BAGIAN 5

EVALUASI RANCANGAN

5.1 Kesimpulan Review Evaluatif Pembimbing dan Penguji

Berdasarkan Hasil review dari pembimbing pada tanggal 20 Januari 2017, terdapat beberapa poin hasil evaluasi rancangan Pusat Gedung Seni Pertunjukan dengan pendekatan *Flexibility of space* dan konsep Etnik Kontemporer, beberapa poin tersebut adalah:

Gambar 5.1. Skema Keselamatan Tambahan Pintu Exit

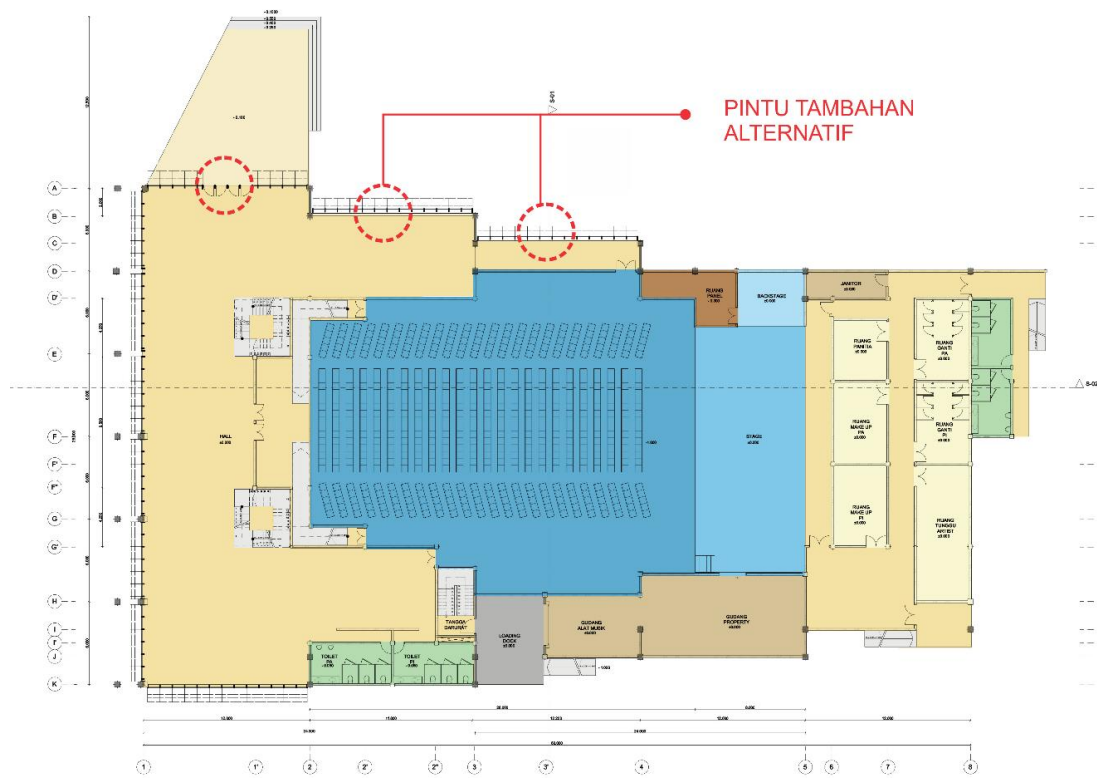
1. Sebaiknya alur sirkulasi masuk dan keluar bangunan utama gedung pertunjukan perlu ditambahkan lagi pintu agar dalam keadaan darurat dapat dimanfaatkan untuk mengeluarkan pengunjung dalam skala yang lebih banyak sehingga waktu yang dibutuhkan untuk menyelamatkan pengunjung lebih singkat.

Sebagai upaya keselamatan bangunan tambahan pintu ditunjukkan pada gambar diatas berada pada *curtain wall* yang dapat dibuka dan tutup sesuai kebutuhan pengunjung pementasan/ event pertunjukan yang datang. Pintu tambahan ini berada pada area entrance yang berhubungan langsung terhadap area luar yaitu plaza. Konsekuensi desain dari evaluasi ini adalah merubah beberapa panel *curtain wall* yang sebelumnya memiliki kemiringan tertentu menjadi tegak 90derajat. Terdapat 2 panel *curtain wall* yang dirubah menjadi tegak dengan total lebar 3 m.

Gambar 5.3. Skema Area penguat integrasi

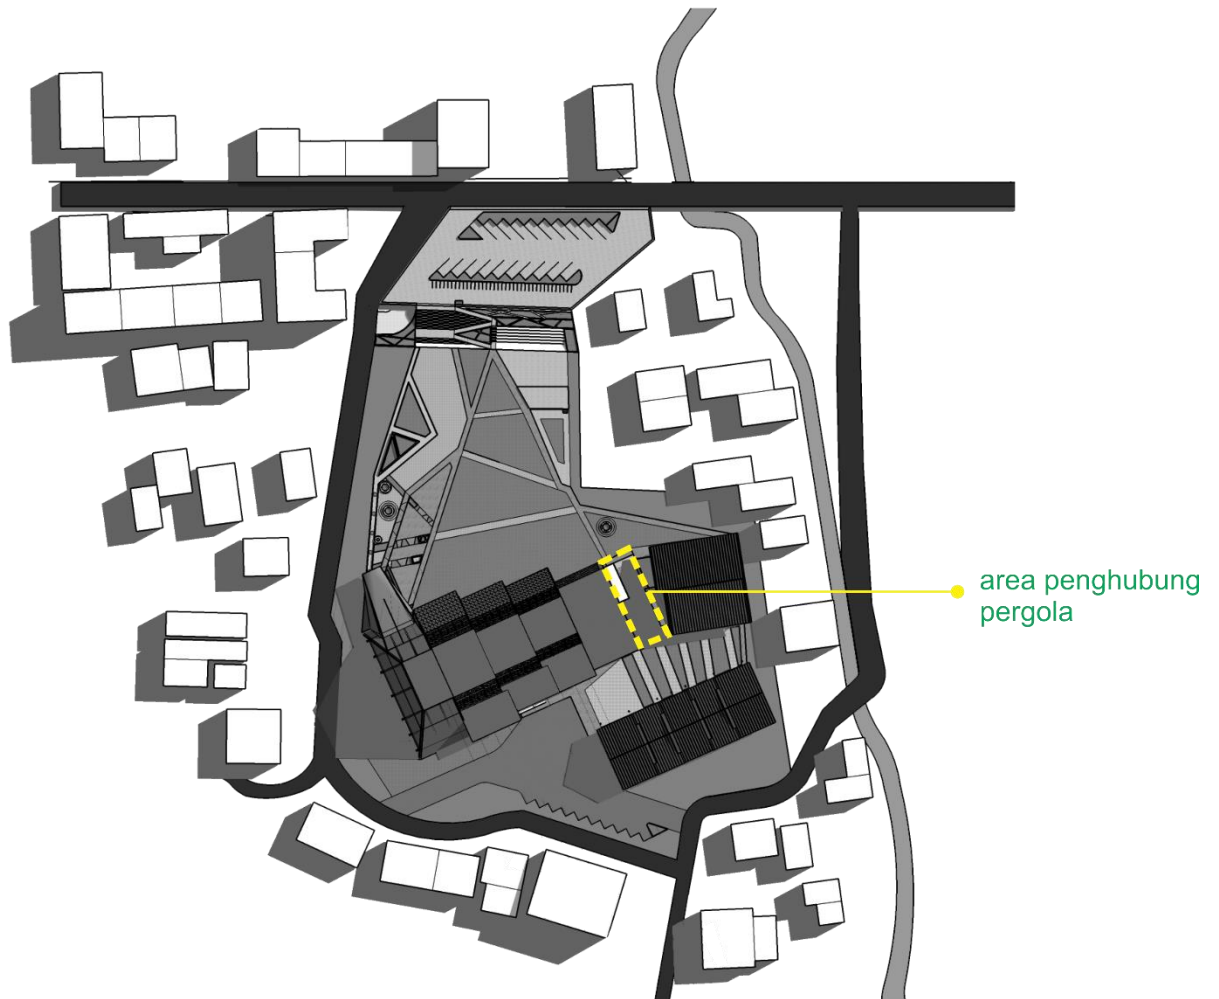
2. Integrasi gubahan masa yang kurang kuat terutama pada bangunan utama dengan bangunan pendukung office dan café. Sebaiknya area penghubung lebih diperkuat. Pada evaluasi ini area penghubung yang kuat antar kedua massa bangunan ini bisa

menggunakan atap atau naungan temporer seperti pergola sekaligus sebagai penanda atau *signing*.

Atap pergola dan ruang duduk luar bangunan sebagai evaluasi desain ruang penghubung luar sebagai penguat gubahan massa utama dengan bangunan pendukung kantor dan café. Area ini juga bias menjadi penghubung antara zona publik pada area plaza dengan zona semi privat pada aera taman workshop belakang.

Gambar 5.4 Denah Multifungsi Bangunan utama (Plan A)

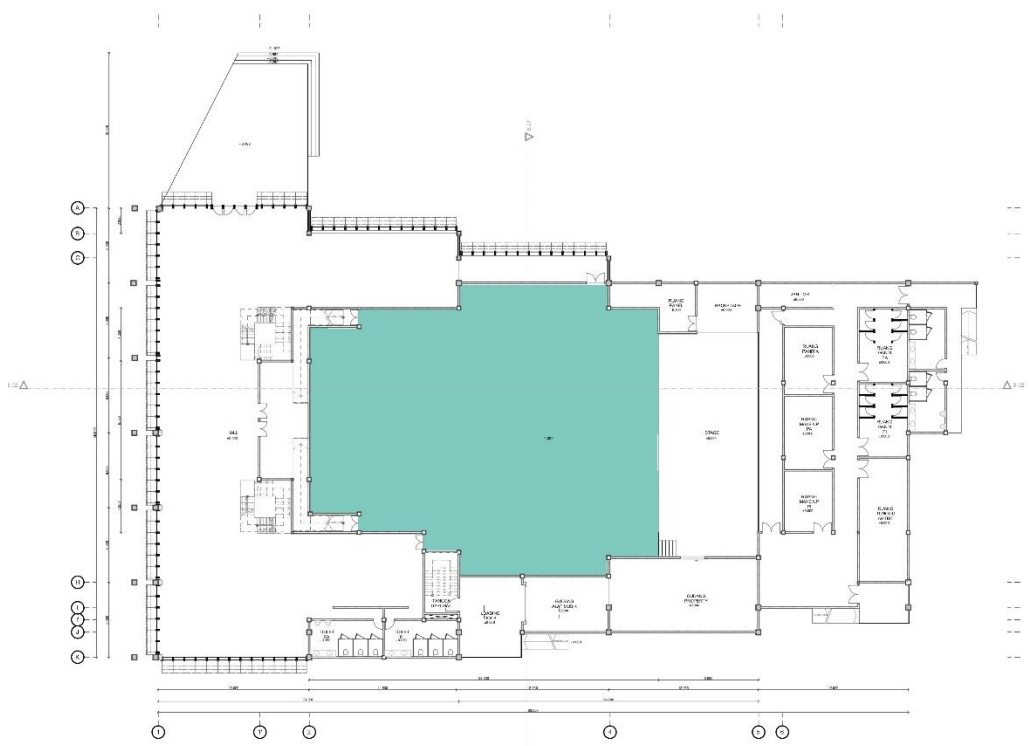
3. Secara fungsional sebaiknya bangunan ini tidak hanya menampung kegiatan pementasan seni pertunjukan melainkan kegiatan lain seperti ruang pertemuan/*gathering* dan seminar. Sehingga dalam pemakaian operasional bangunan, pengelola lebih diuntungkan dengan ditambahkan fungsi baru ini. Sehingga Skema denah yang sesuai dengan fungsi yang baru adalah plan berikut :
